**sur la procédure commune d'évaluation environnementale pour
le projet de construction d'une centrale photovoltaïque et de
mise en compatibilité du plan local d'urbanisme de la commune
de Saint-Martory (Haute-Garonne) par déclaration de projet**

N°Saisine : 2025-014505

N°MRAe : 2025APO74

Avis émis le 20 mai 2025

Figure 1: changement du zonage au niveau du PLU de Saint-Martory

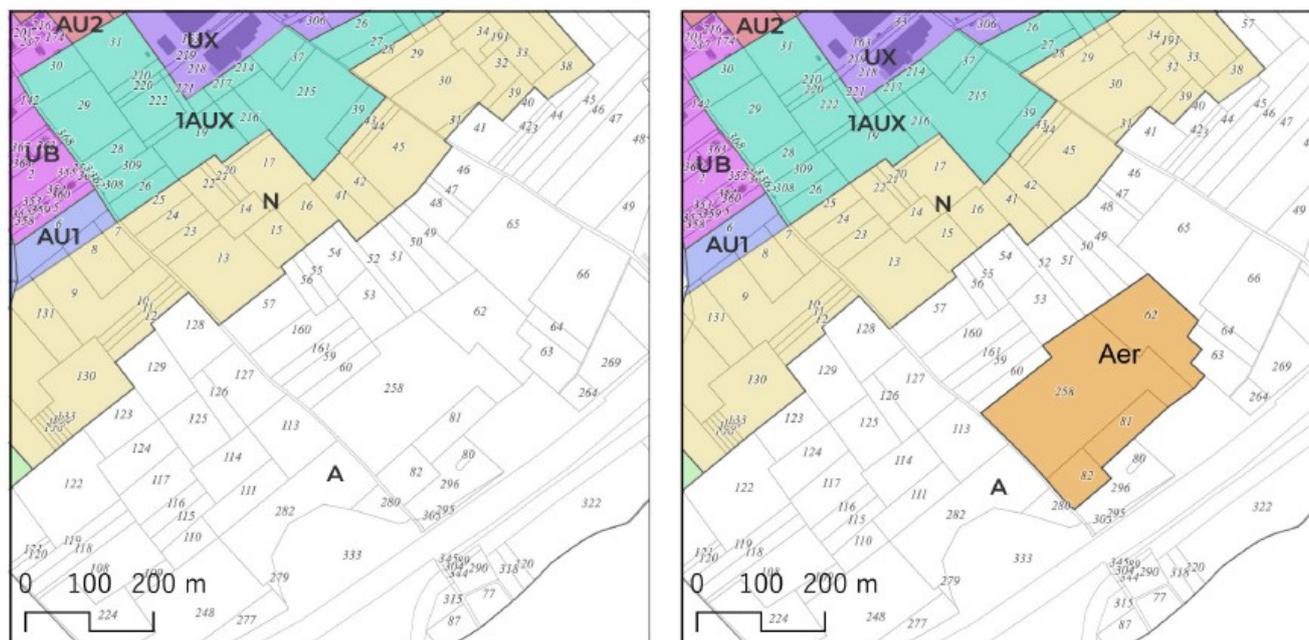
La MRAe recommande de traduire les mesures d'accompagnement, notamment la plantation des haies, de manière opérationnelle et opposable dans le PLU, par exemple par l'intermédiaire de zonages adaptés, de dispositions spécifiques du règlement, d'espaces boisés classés ou d'identification au titre de l'article L. 151-23 du code de l'urbanisme.
